GMINA BOBOLICE

Nr sprawy: ZP.271.667/1.2012.IZ.

MODYFIKACJA TREŚCI SPECYFIKACJI ISTOTNYCH WARUNKÓW ZAMÓWIENIA

Działając na podstawie art. 38 ust. 4 ustawy z dnia 29 stycznia 2004 r. Prawo zamówień publicznych (Dz. U. z 2010 r. Nr 113, poz.759 ze zm.) zawiadamia się o dokonaniu zmiany specyfikacji istotnych warunków zamówienia w postępowaniu pn.: „**Remont budynku Miejsko – Gminnego Ośrodka Kultury w Bobolicach**”, tj.:

Przykład drzwi spełniających wymagania Zamawiającego

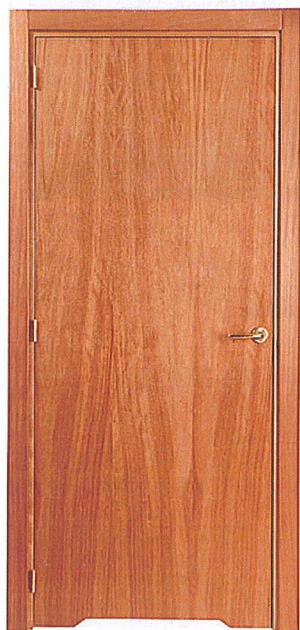
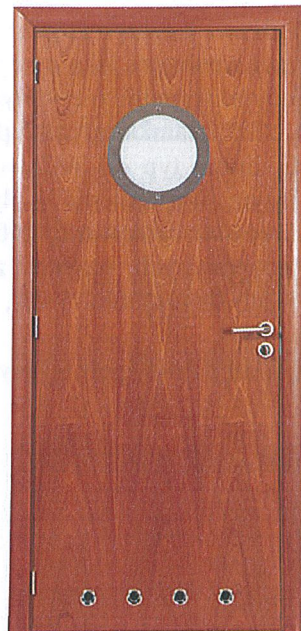
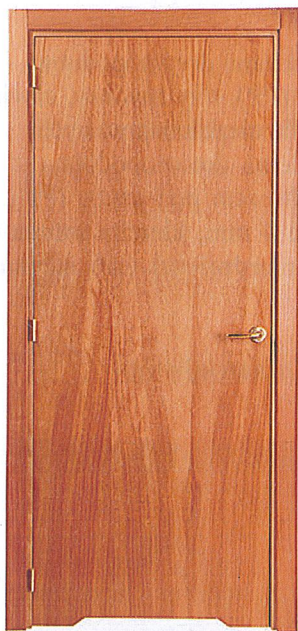
1. SIWZ – Rozdział B, pkt. 3.3. Zestawienie drzwi zewnętrznych - str. 18 – 19.

Zapis przed zmianami:

3.3. Zestawienie drzwi wewnętrznych:

- a) 12 szt. – drzwi wewnętrzne lokalowe wraz z futryną, okleina drewnopodobna - rodzaj do uzgodnienia z Zamawiającym, wypełnienie – płyta wiórowa pełna (PP), trzy zawiasy, zawiasy czopowe wkręcane regulowane, „90”, klamka satyna typ przystosowany dla niepełnosprawnych,
- b) 2 szt. – WC, drzwi typ do WC wraz z futryną, okleina drewnopodobna – rodzaj do uzgodnienia z Zamawiającym, wypełnienie – płyta wiórowa z otworem pod szybę (PP), trzy zawiasy, zawiasy czopowe wkręcane regulowane, „90”, szyba mleczna 4 mm, klamka satyna typ przystosowany dla osób niepełnosprawnych, nawiew z kratki ze stali nierdzewnej (lub satyna) lub z tuleje ze stali nierdzewnej (lub satyna) min. 5 szt.,

Zapis po zmianach:

3.3. Zestawienie drzwi wewnętrznych:

- a) 12 szt. – drzwi wewnętrzne lokalowe wraz z futryną, okleina drewnopodobna - rodzaj do uzgodnienia z Zamawiającym, wypełnienie – płyta wiórowa pełna (PP), trzy zawiasy, zawiasy czopowe wkręcane regulowane, „90”, klamka satyna typ przystosowany dla niepełnosprawnych,

- b) 2 szt. – WC, drzwi typ do WC wraz z futryną, okleina drewnopodobna – rodzaj do uzgodnienia z Zamawiającym, wypełnienie – płyta wiórowa z otworem pod szybę (PP), trzy zawiasy, zawiasy czopowe wkręcane regulowane, „90”, szyba mleczna 4 mm, klamka satyna typ przystosowany dla osób niepełnosprawnych, nawiew z kratki ze stali nierdzewnej (lub satyna) lub z tuleje ze stali nierdzewnej (lub satyna) min. 5 szt.,

Przykład drzwi spełniających wymagania Zamawiającego

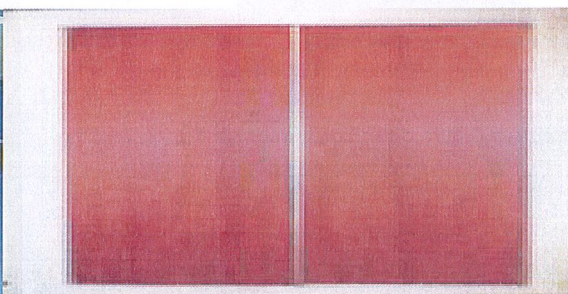
- c) drzwi przesuwne dwuskrzydłowe do magazynku krzeseł i sprzętu sportowego założenia: szerokość całych drzwi min. 3 m, wysokość min. 1,8 m, drzwi z płyty meblowej grubości min. 20 mm, w kolorze kremowym z zamkami hakowymi (2 zamki, po min. 3 klucze do jednego zamka).

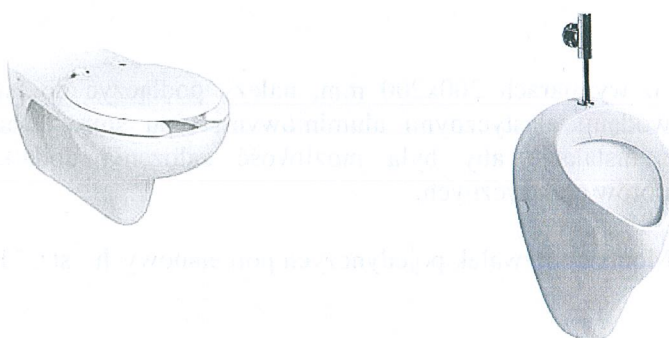
3. SIWZ – Rozdział B, pkt. 3.5.7. Montaż umywalek pojedynczych porcelanowych - str. 21.

Zapis przed zmianami:

3.5.7. **Montaż umywalek pojedynczych porcelanowych** w ilości 2 szt. o wymiarze min. 60 cm, kształt owalny lub prostokątny np. firmy KOŁO z postumentem.

Zapis po zmianach:

3.5.7. **Montaż umywalek pojedynczych porcelanowych** w ilości 4 szt. o wymiarze min. 60 cm, kształt owalny lub prostokątny (np. firmy KOŁO z postumentem) oraz montaż 4 szt. baterii umywalkowych ściennych z wylewką o dł. sięgającej min. do otworu odpływu umywalki. Baterie chromowane z głowicą mieszającą.

Przykład spełniający wymagania Zamawiającego.

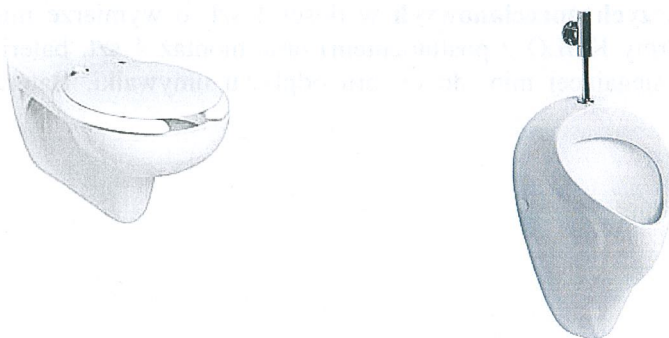
4. SIWZ – Rozdział B, pkt. 3.5.8. Montaż ustępów i pisuarów pojedynczych - str. 21.

Zapis przed zmianami:

3.5.8. **Montaż ustępów i pisuarów pojedynczych** – zastosować kompletny system instalacyjny ustępów wiszących szt 4, pisuar szt. 1 np. firmy Geberit, z elementami ceramicznymi np. firmy KOŁO.

Zapis po zmianach:

3.5.8. **Montaż ustępów i pisuarów pojedynczych** – zastosować kompletny system instalacyjny ustępów wiszących szt 4, pisuar szt. 2 np. firmy Geberit, z elementami ceramicznymi np. firmy KOŁO.
